**Avis délibéré
de la Mission régionale d'autorité environnementale
Provence-Alpes-Côte d'Azur
sur le projet de construction d'une plateforme logistique sur la
commune de Bédarrides (84)**

N°MRAe
2021APPACA28 / 2021-
002854

Avis du 18 mai 2021 sur le projet de construction d'une plateforme logistique sur la commune de Bédarrides (84)

Figure 2: Plan de masse du projet - Source : Étude d'impact

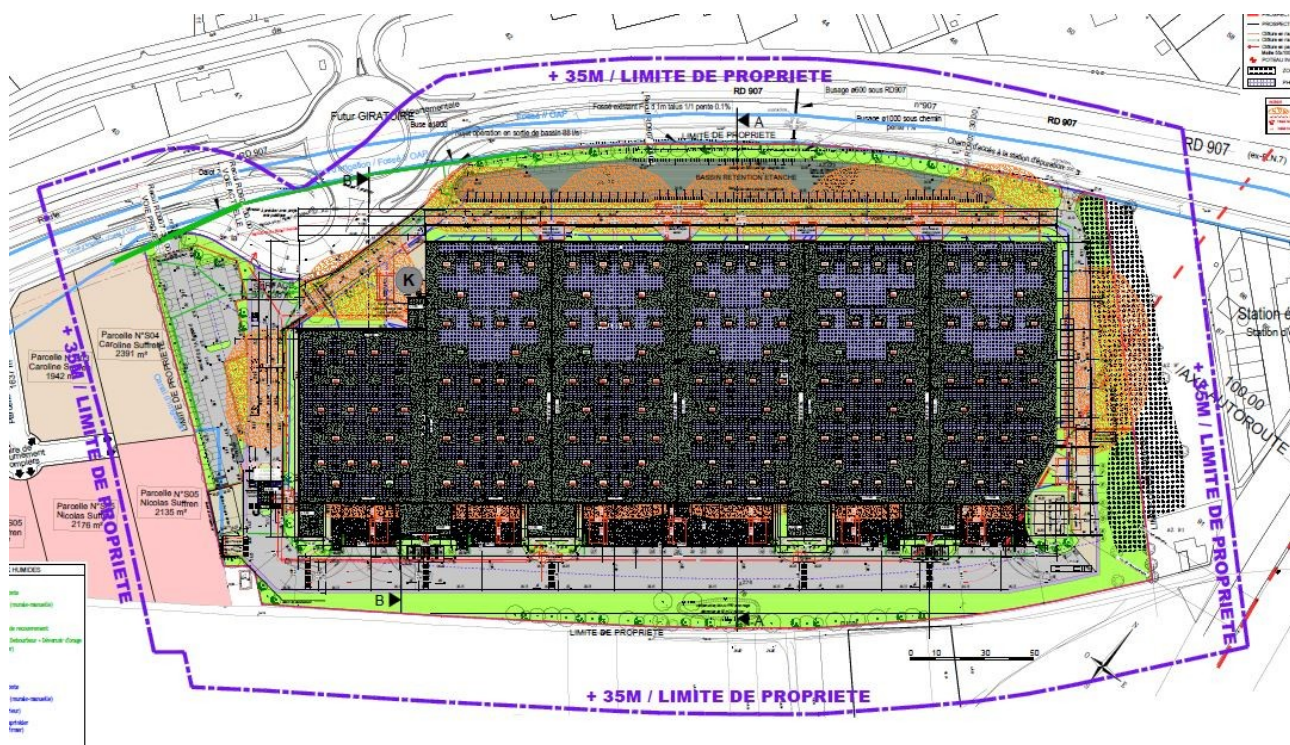
Le dossier présente les différentes caractéristiques du projet en précisant que la société souhaite implanter un entrepôt sans en connaître précisément son utilisation future, car il sera loué à une ou plusieurs sociétés pour le stockage de marchandises.

La réalisation du projet nécessite des travaux sur la voirie, réalisés par la collectivité gestionnaire, notamment un rond point, ainsi que des travaux sur la zone de compensation de la station d'épuration à réaliser par le Syndicat mixte des Eaux Rhône Ventoux.

La MRAe recommande de redéfinir le périmètre du projet en intégrant dans la démarche d'évaluation les incidences de l'ensemble des travaux nécessaires à la réalisation du projet.

Figure 4: Plan de Prévention du Risque Inondation - Source : Annexe 4 de l'Étude d'Impact

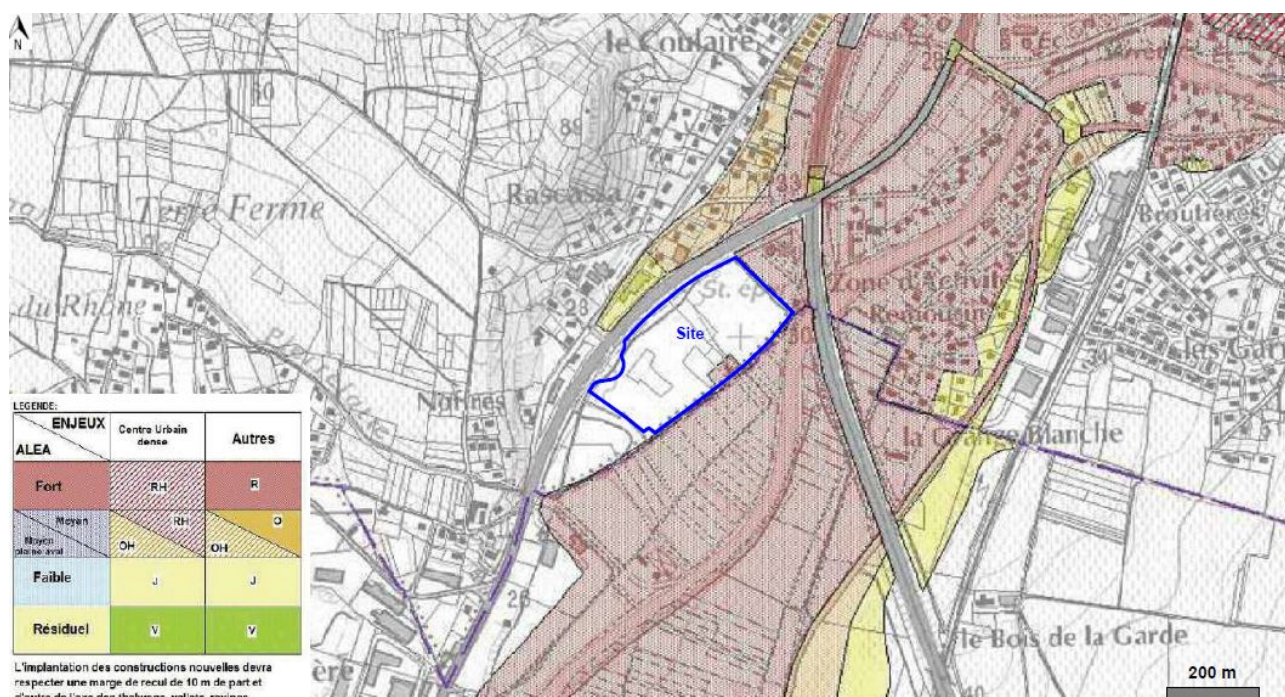
Les contraintes liées au PPRI de l'Ouvèze et la compatibilité du projet avec ce dernier ne sont pas développées dans l'étude d'impact mais dans l'étude de danger, objet d'un document séparé fourni avec le dossier de demande d'autorisation environnementale unique. Bien qu'elle fasse administrativement partie du contenu de l'étude d'impact, cette présentation des risques naturels qui menacent le site semble moins accessible pour le public.

La MRAe recommande d'intégrer les éléments relatifs à la compatibilité du projet avec le PPRI dans l'étude d'impact.

Figure 5: Zone de compensation de la station d'épuration - Source : Étude d'impact

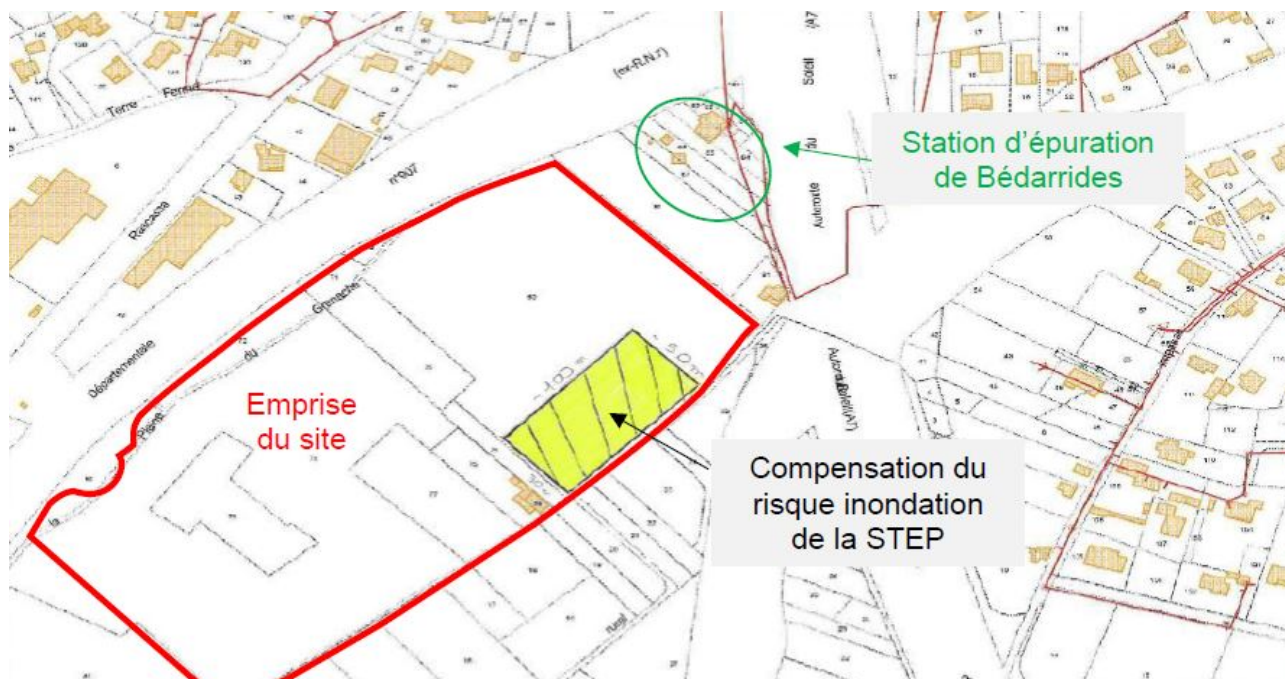
Le projet se situe par ailleurs sur une parcelle comprenant actuellement une zone de compensation hydraulique de 500 m³ réalisée en 2007 suite à l'extension de la station d'épuration de Bédarrides. Le Syndicat mixte des Eaux Rhône Ventoux s'est engagé, par courrier du 31 juillet 2019, à déplacer le bassin sur d'autres parcelles pour permettre la réalisation du projet.

Le dossier indique qu'un volume de 50 m³ de déblais est prévu en matière de compensation. La MRAe constate que ce volume n'est pas cohérent au regard de la suppression de la compensation de 500 m³ de la station d'épuration et de la partie située en zone rouge du PPRI.

La MRAe recommande de reprendre l'explication et la justification du dimensionnement des travaux prévus au niveau de la zone de compensation existante de la station d'épuration et de pousser plus loin la démarche ERC.

Figure 6: Carte de localisation de la trame verte et bleue - Source : Étude d'impact

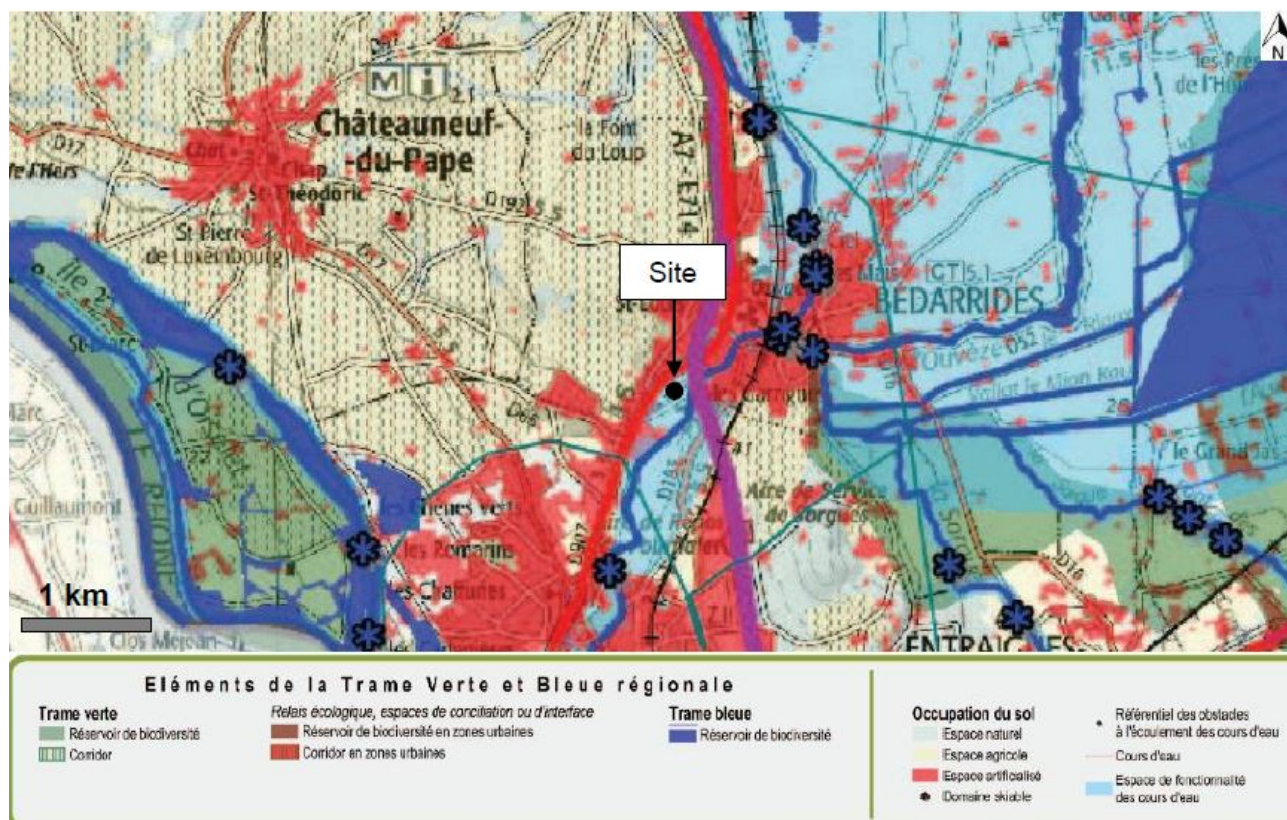
Le site du projet est situé dans un corridor écologique inscrit comme espace de fonctionnalité des cours d'eau, identifié dans le SRADDET². La MRAe souligne les grandes contraintes au déplacement de la faune qui caractérisent ce secteur au droit d'Avignon, et l'importance de préserver les fonctionnalités liées à l'Ouvèze, qui se conjuguent par ailleurs avec l'espace de liberté résiduel de la rivière. Cet aspect semble insuffisamment pris en compte dans l'étude d'impact. Le dossier indique que l'expert exclut la présence de toute zone humide au titre de la réglementation en vigueur, au vu de la situation topographique du site par rapport à l'Ouvèze et du caractère remblayé du site. Or une majorité des végétaux listés dans l'inventaire effectué sur site sont présents dans la liste d'espèces indicatrices de zones humides de l'arrêté ministériel du 24 juin 2008 modifié. Il apparaît utile de consolider le diagnostic sur ce point.
